改善箇所説明図

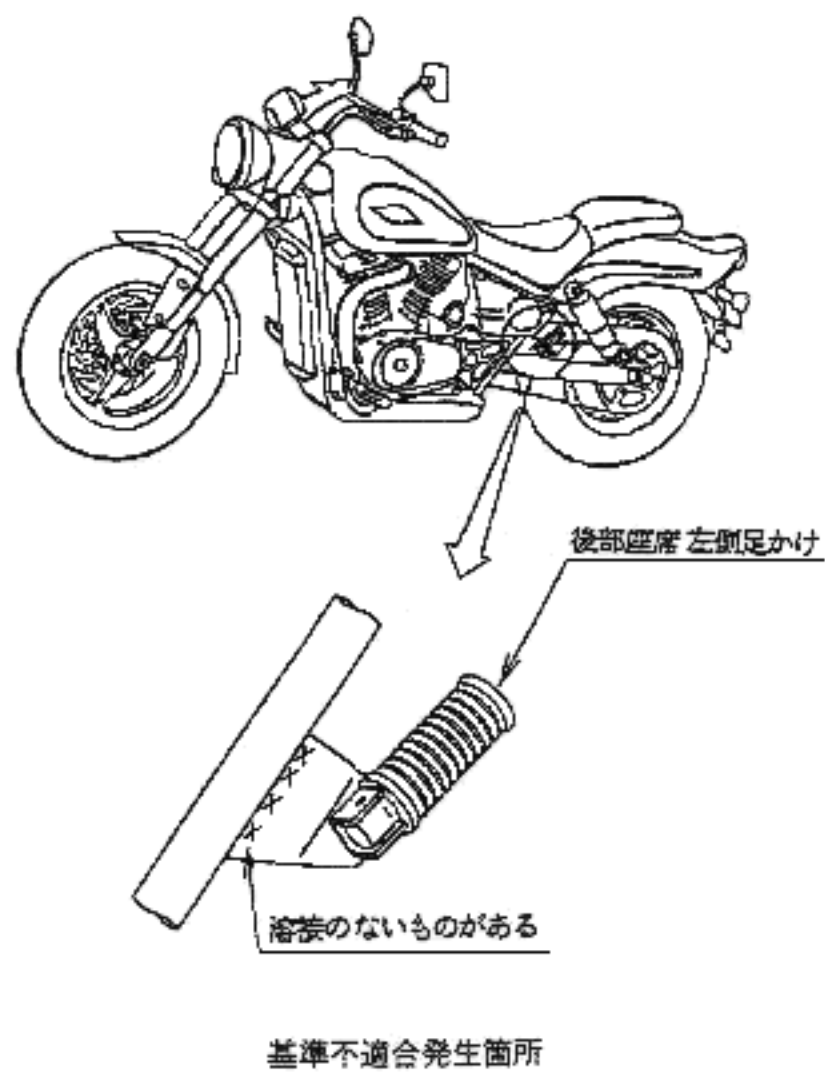
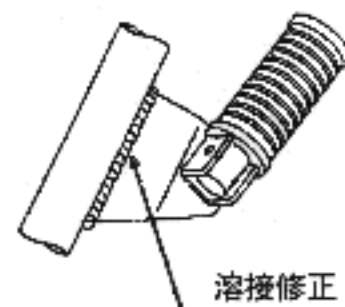
全車両、後席乗員用左足かけの取付金具の溶接を点検し、表側に溶接のないものは修正する。
